2015-0211867

## HØRING

Hermed sendes et forslag om at øge afstanden mellem de eksisterende rækkehuse Krimsvvej 13 A-V og den foreslåede rækkehusbebyggelse Krimsvvej 15 A og B 1,9 m i høring.

## Situationsplan med placering af ny sti

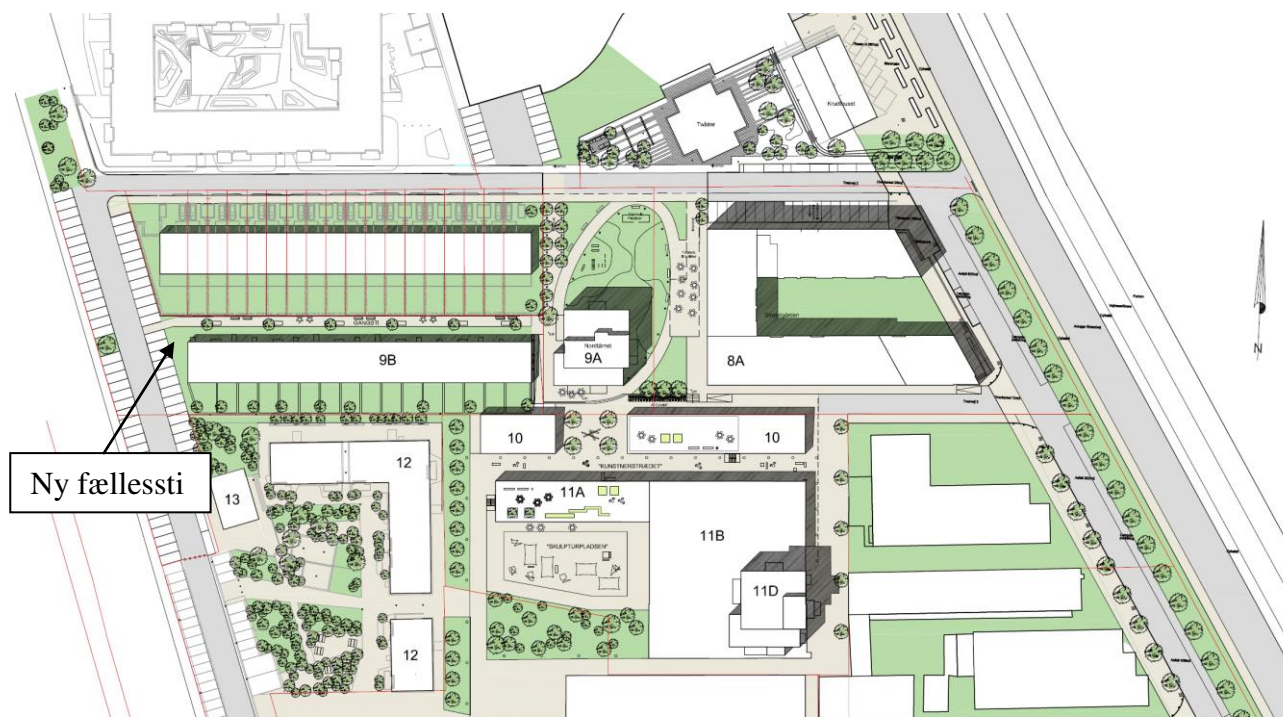
Den 11. september 2015 modtog kommunen et forslag fra bygherre om at den planlagte sti mellem Amager Strandvej og Krimsvvej omlægges, så den føres nord om de nye rækkehuse Krimsvvej 15 A og B i stedet for den hidtidige placering syd for rækkehusene. Herved kan den nye rækkehusbebyggelse flyttes 1,9 m mod syd, dvs. at afstanden mellem den nye rækkehusbebyggelse og rækkehusene Krimsvvej 13 A-V øges med 1,9 m.

Den nu nedrevne erhvervsbygning Krimsvvej 15 stod 3,15 m fra skellet ind til Krimsvvej 13. I forslaget til rækkehusbebyggelse på Krimsvvej 15, som blev sendt i høring den 6. juli, stod rækkehusbebyggelsen 4,60 m fra skel. I det nye forslag, som hermed sendes i høring, er rækkehusbebyggelsen flyttet yderligere 1,90 m, således at det står 6,5 m fra skel.
